PTS 評価についての意見

2022 年 12 月 21 日

後藤政志

PTS 評価計算における安全性の考え方について意見を述べる。

図 1 破壊靱性値と応力拡大係数は大きな不確かさをもつ

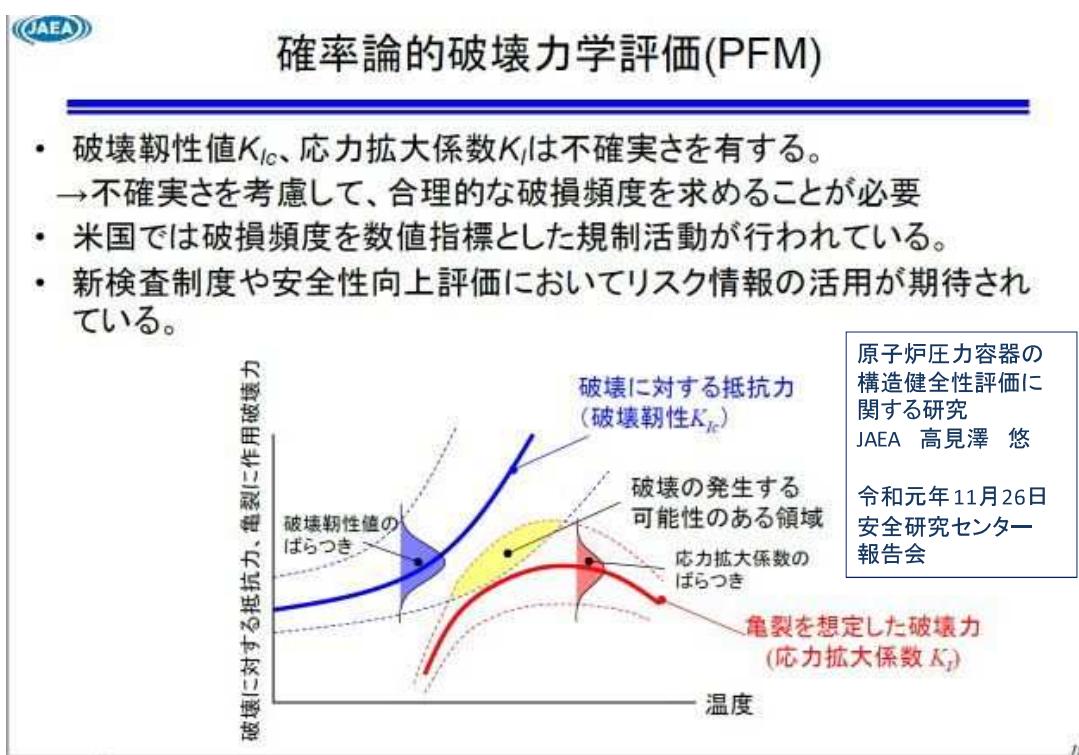
下記図 1 は、JAEA の研究報告会資料「高見澤 悠」によれば、「破壊靱性値 K_{IC} 、応力拡大係数 K_I は不確実さを有する → 不確実さを考慮して、合理的な破損頻度を求めることが必要」とされており、破壊靱性（破壊に対する抵抗力）および亀裂を想定した破壊力（応力拡大係数）の両者ともに 1 本の線ではなく、大きな帯状の幅（不確かさ）を持ったものであると認識されている。

図2 グレーゾーン問題

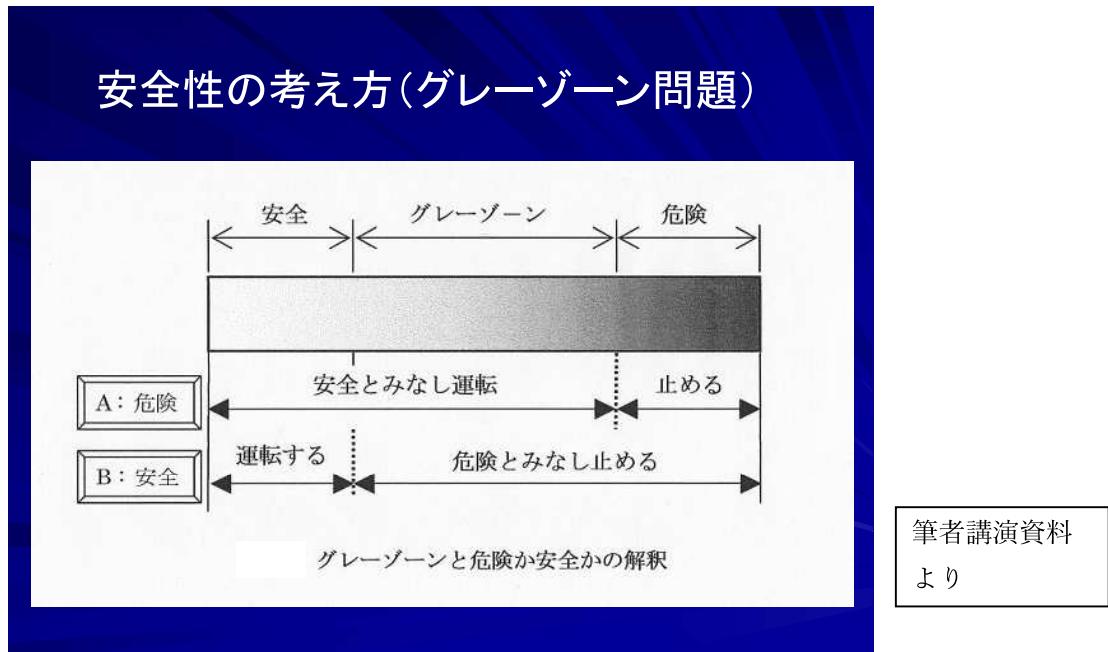
図2はグレーゾーンにおける運転するか止めるかを安全性の観点から評価すべきであることを示しているが、それをPTSにおける熱応力の評価の問題に置き換えてみる。例えば、熱応力の発生に不確かさあるいは不確実さがあるグレーゾーンの場合には、事象の発生頻度に関係なく、「熱応力が大きめになる」ことをあえて選択することにする。現象として、そのようなことが起こるかどうか不明なグレーゾーンにおいて、もしその現象が起こるかどうか証明できていないからとして、そのことによる熱応力の発生が増加する要因を無視した場合には、その判断誤り（危険側誤り）が重大な結果をもたらすことが想定される。したがって何が真実か疑わしい場合には、あえてそのことが起こるものと保守的な仮定をして評価することが、最も堅実な方法である。保守的な仮定をして、仮にそれが間違った場合（安全側の誤り）は、事故を起こすことにはならないが、危険側の誤りは許されない。

図3 クラッドの存在と亀裂先端位置の応力

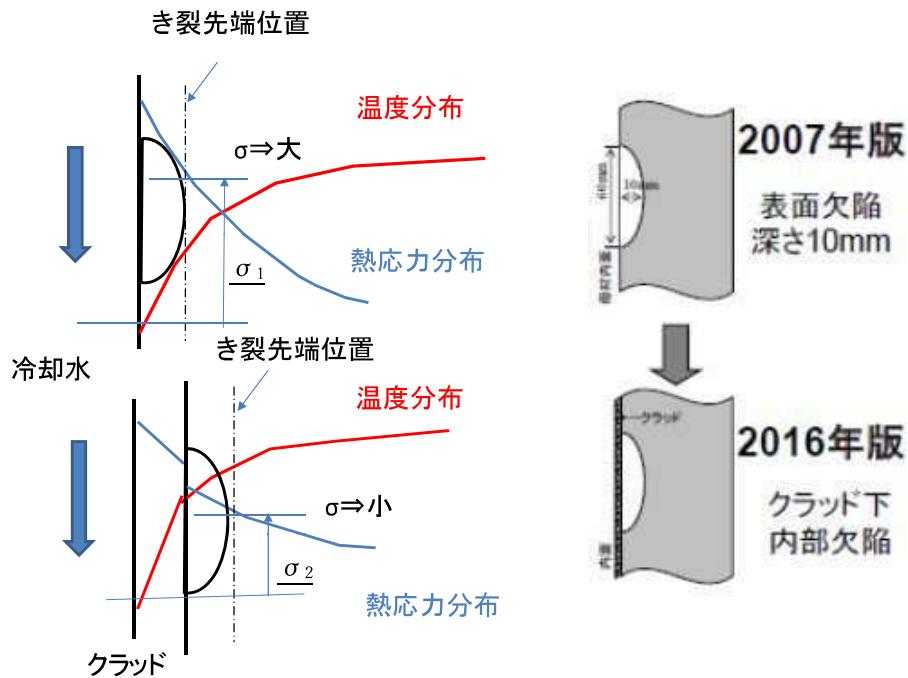
図3の下の図のように、クラッドが存在すると表面の応力から亀裂先端の応力が σ_2 となり、図3の上図のクラッドがない場合の応力 σ_1 に比べて小さくなり、クラッドがある場合の方が、クラッドがない場合よりも明らかに小さくなる。

物理的には上記の評価は正しいとみなせるが、果たして実際の評価においてこの評価が安全性を基にした場合に合理的だということが言えるか検証してみる。

まず、温度分布と熱応力分布が図3の下の図のようになると考へるために、少なくとも下記のことを示さねばならない。

- ① クラッドは鋼板の表面にきちんと密着し、はがれていないこと。
さらに、長期にわたって密着性が損なわれないこと。
- ② クラッド表面の形状と清浄度。

- ③ クラッド層の厚さの特定。また、その厚さは基本的に変わらないこと。
- ④ クラッド層の熱伝導率、ヤング率、降伏強度等の物性値が求まっていること。
- ⑤ クラッドという腐食を対象にした部材に強度を保証できるか。

などを考えると、少なくとも温度分布や応力分布にクラッドを考慮して下の図のクラッドがあると仮定して求めた亀裂先端の応力 σ_2 で評価することが、合理的かただちには断定できない。

少なくとも、「強度部材にクラッドを考慮しない」いうことは、安全側に解釈すると、クラッドを考慮して求めた応力分布は、クラッドの無い状態の鋼板表面からの図の上図に当てはめて、応力はクラッドのない状態での亀裂先端位置での評価を実施すべきと考える方が妥当と思われる。

もし、許認可上、(クラッドが厚さ 0.1 以下であった場合に) 仮に下図のクラッドを考慮した解析でそのまま亀裂先端の値を求めると、本来クラッドを無視して求めた上図(正規のもの)の亀裂先端の値より小さくなってしまう。これでは、恣意的にクラッドがあるとした方が K 値が小さくなるため、かつてクラッドの考慮してこなかったこととの整合性が問われる。考慮するなら、すべての要素を同時に評価しなければならない。

九州電力がクラッドを考慮した解析としているのは、図3の下図の2016年版のクラッドがあった場合の解析図のように、温度解析にはクラッドを考慮し、その温度分布に相当する熱応力分布をクラッドを仮定して求め、クラッド表面から応力が減少していき、結果として亀裂先端の応力を評価している可能性が高い。

ということは、「荷重を求めるための熱応力の計算には、熱応力が大きくなる可能性があるクラッドの存在を義務づけるが、強度評価をする場合には、応力分布は、クラッドの存在を無視して鋼板の表面から亀裂先端までの分布を考えて評価すべき」とすることが妥当ではないかと考える。

図4 風荷重を受ける構造物の薄いカバー

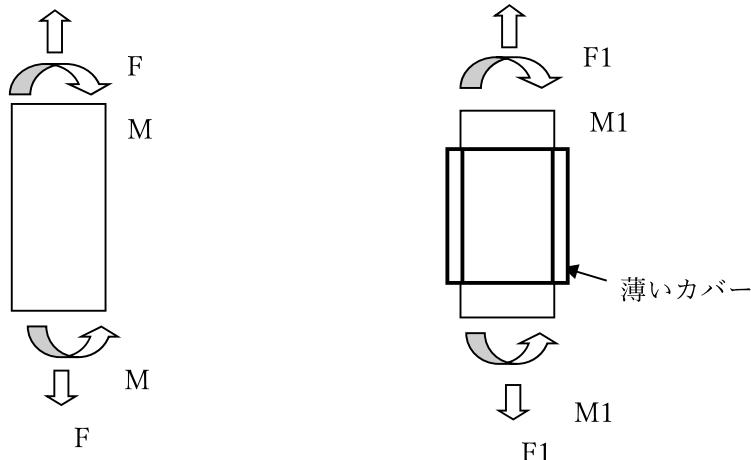
- ① 部材に働く荷重は、例えば軸力 F と曲げモーメント M とした場合に、図4の内左図は本体のみで、風による荷重が発生していたとする。
- ② 図4の右図のように、薄いカバーをつけると、風荷重は増えて F_1 、 M_1 にそれぞれ増加する。

この時に、物理的には薄いカバーも少しだけ強度を受け持つが、カバーの材質や形状強度など厳密には特定が難しくそれを保証することもできないので、強度は本体だけで受けることにする、といったことは実設計の世界ではよくある話である。

- ① 物理的にクラッドがあるのだから考慮する、という考え方もあり得るが、その場合は、クラッドの影響する因子は原則すべての因子を考慮しなければいけない。
- ② ただし、クラッドの影響がどこまではっきりしているのか確認が必要。
特に、クラッドの物性により一つは、「クラッドが鋼板の冷却速度を速めるか、遅くするか」。つまり、「クラッドが、熱の伝達を妨げるカバーの役割をするのか、それとも母材以上に熱伝導率が良く、冷却を促進するのか」。もう一つは「熱応力を増加させるか減少させるか」である。
- ③ 熱応力を計算する時に、計算上大きくでるものに関しては、できるだけ最大の応力を考える。特に、溶接の残留応力は組み込む必要がある。しかし、その組み込み方を明確にすることは難しい。許認可上、明記せずにルール化はできない。
- ④ では、亀裂先端位置での評価を考えた場合に、図3の下の図のように、強度に関してもクラッドを仮定して亀裂先端の応力（K値）で評価すると、明らかにクラッドなしの場合より小さな応力（K値）になる。評価上それでいいのだろうか？
- ⑤ ひとつは、もしクラッドの寸法をはじめ（示されていない）詳細なデータが誤っていた場合に、クラッドを考慮することが、危険側の評価になるとすると、それは原則として許されないはずである。
- ⑥ また、現実の圧力容器では、クラッドは厚さ10%よりずっと薄いため、クラッドを考慮しろとは言っていない（多分10%程度以下なら大して違いはないと思ったか）から、クラッドなしで評価したら、クラッドを考慮して求めた応力（K値）より厳しい値が出てくるとした場合に、クラッドをつけた場合とつけない場合にどちらを採用すべきか、安全側の評価をするべきとの判断になるのではないか？少なくとも、いくつもある因子の内、危険側因子（K値が大きくなる）は確実に取り込むべきで、安全側因子は、特定が難しい場合には、無視してもよい。
